# PROJEKT „NATUR REFUGIA OBERNBERGERSEE“

GUTACHTEN ZUM  
LANDSCHAFTSBILD

IM AUFTRAG DER  
BEZIRKSHAUPTMANNSCHAFT INNSBRUCK

28. JULI 2016

Abbildung 39: Ausschnitt aus dem Einreichoperat Atelier Krismer & Partner, Schnitt bzw. Ansicht D-D, zu sehen sind die Terrassen mit den Wohntanks und das Hauptgebäude.

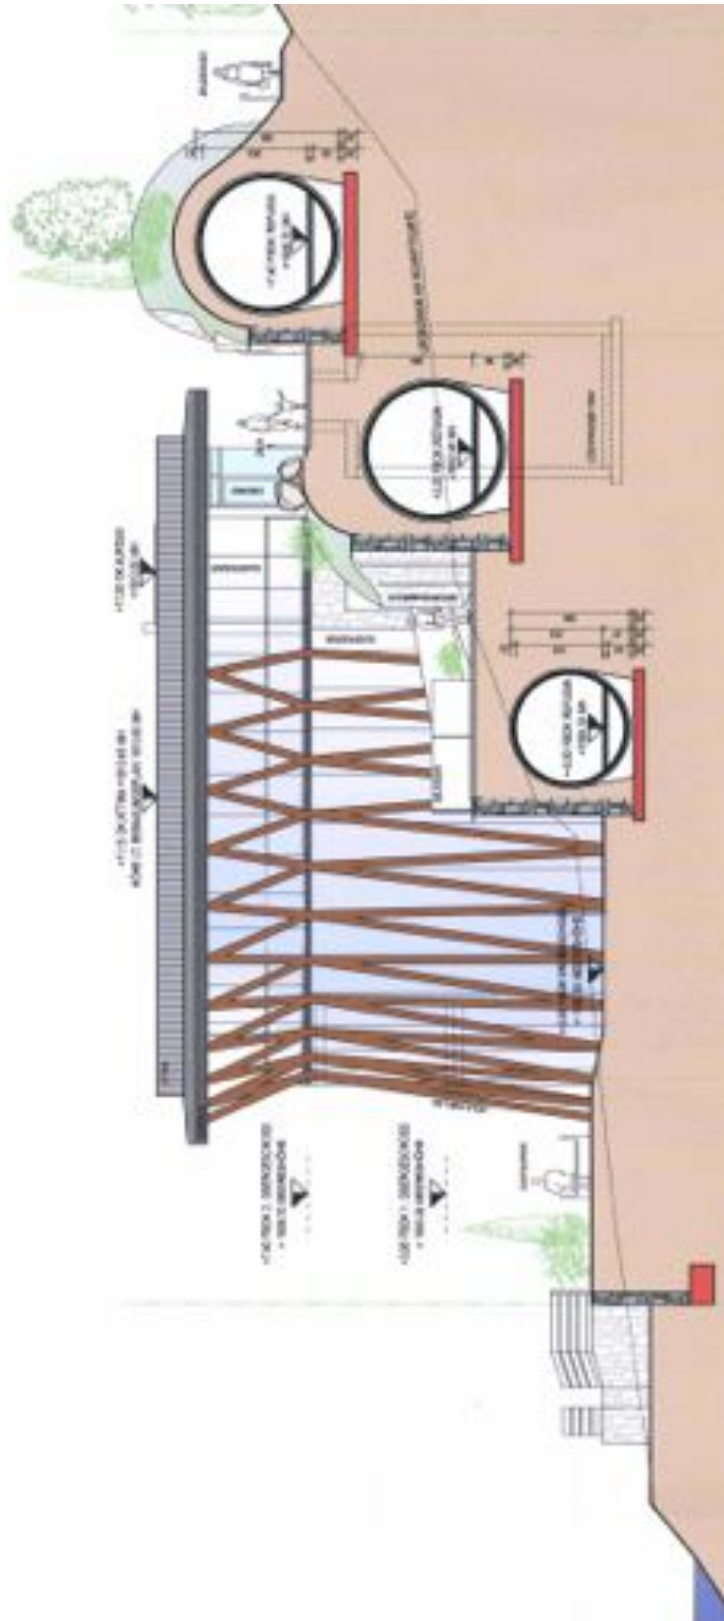
Die Vorderseite der Tanks wird mit Gabionenwänden aus vor Ort gebrochenen Steinen abgedeckt (siehe Angaben „Auflistung und Fahrtenkonzept für Abbruch,...“ vom 26.05.2014, im Widerspruch zu „Steinschlichtungen“ im landschaftspflegerischen Begleitplan und im Gutachten des ASV für Naturkunde). Diese Gabionenwände haben eine Höhe von rund 1 bis 3,2m, meist rund 2,5m. Da die Überdeckung in den Profilen des Einreichprojektes z.T. senkrecht auf die Mauerkronen auftrifft (siehe Abbildung 39), wird hier wohl entweder die Überdeckung zu reduzieren, oder die Gabionenwand jeweils zu erhöhen sein. Während die 0,3 bis 1,5m dicke Überdeckungen begrünt und bepflanzt werden sollen, dienen die Ebenen als Terrassen vor den „Refugias“; in den Lageplänen sind hier Liegestühle und Sonnenschirme abgebildet. Weiters finden sich südlich des Hauptgebäudes ein Kinderspielplatz sowie ein Saunagarten mit Kneippanlage. Zwischen dem Hauptgebäude und dem Weg befindet sich der Gastgarten.

Durch die Entfernung sämtlicher Strukturen auf dem Grundstück und deren Ersatz durch Elemente, die großteils nicht als traditionell, dem Ort entsprechend bezeichnet werden müssen, **geht die bestehende Vielfalt an Landschaftselementen im Sinne der traditionellen Kulturlandschaft bzw. Naturlandschaft völlig verloren und wird nur eingeschränkt ersetzt.** Lediglich die geplanten Natursteinmauern können als traditionelle Elemente angesprochen werden, die Zäune wären ebenso ortsüblich herstellbar. Auch werden die Grünflächen laut Beschreibung im landschaftspflegerischen Begleitplan zumindest teilweise rau und naturnahe ausgebildet. Da die Tankabdeckungen an der Vorderseite und somit die Terrassensprünge mittels Steinkörben hergestellt werden sollen (Widerspruch zum landschaftspflegerischen Begleitplan!), kann hier nicht von traditionellen Elementen gesprochen werden. Sie unterscheiden sich optisch von konventionellen Natursteinmauern erheblich (Metallkorb, viel kleineres Korn, senkrechter Anzug, waagrechte Mauerkronen, Höhenunterschiede sind nur stufenartig bewältigbar, Kurven sind nur sehr eingeschränkt möglich). Es ist daher auch die in der Ansicht des Einreichprojektes dargestellte, wellenartige Höhendifferenzierung der Tankabdeckungen mit Steinkörben nicht herstellbar, weshalb von deutlich geradlinigeren, waagrecht durchlaufenden Kanten auszugehen ist. Die dargestellten Wellenformen könnten nur durch Bepflanzung hergestellt werden (siehe unten). Wie erwähnt ist zumindest teilweise davon auszugehen, dass die Steinkorb- Ansichtflächen höher gebaut werden müssen als dargestellt, da sich senkrecht

auf die Mauerkronen zulaufende Erdböschungen nicht herstellen lassen. Alternativ wäre zumeist eine konventionelle Böschung herstellbar, allerdings wären damit die Überdeckungshöhen und auch die geplanten Aufhügelungen vermindert. **Es ist daher davon auszugehen, dass die technisch wirkenden Steinkorb- Ansichtsflächen die Draufsicht auf die geplante Anlage dominieren werden** und die traditionellen Elemente (raue Grünflächen, Natursteinmauern, ortsübliche Zäune) deutlich in den Hintergrund treten. Ob die Bepflanzung geeignet ist, einen Eindruck im Sinne der traditionellen Vielfalt zu schaffen, kann anhand des Einreichprojektes nicht beurteilt werden, da ein Bepflanzungsplan fehlt. Dicht am Hauptgebäude stehende Bäume sind aufgrund des ornithologischen Gutachtens jedenfalls nicht möglich, sodass eine allfällige Einrahmung durch nahe am Gebäude stehende Bäume wie bisher nicht mehr möglich ist. Auch kann davon ausgegangen werden, dass hohe Nadelbäume zumindest die nächsten 20 bis 30 Jahre, sollten diese überhaupt innerhalb der Terrassen gepflanzt werden, nicht geeignet sein dürften, die harte Grenze, die durch die erforderliche Rodung entstehen würde, aufzulösen. Es wird schwer sein, die in den Plänen dargestellten Wellenformen an den Mauerkronen durch Bepflanzungen herzustellen, da diese nur durch Kletterpflanzen möglich wären, die in der Pflanzliste des landschaftspflegerischen Begleitplanes nicht angeführt sind und außerdem in dieser Höhenlage kaum gedeihen würden, will man sich auf heimische Arten beschränken. Auf den Böschungen oberhalb der Tanks sind, entsprechend der Terrassenstruktur, waagrecht verlaufende Strauchpflanzungen möglich, die die Ansicht auf die Steinkorbwände zumindest teilweise auflösen können. Eine durchgehende Bepflanzung stünde dem Konzept der „Naturbeobachtung“ und wohl auch der gewünschten Besonnung entgegen. Die waagrecht durchlaufenden Bepflanzungen betonen die Terrassenstruktur.
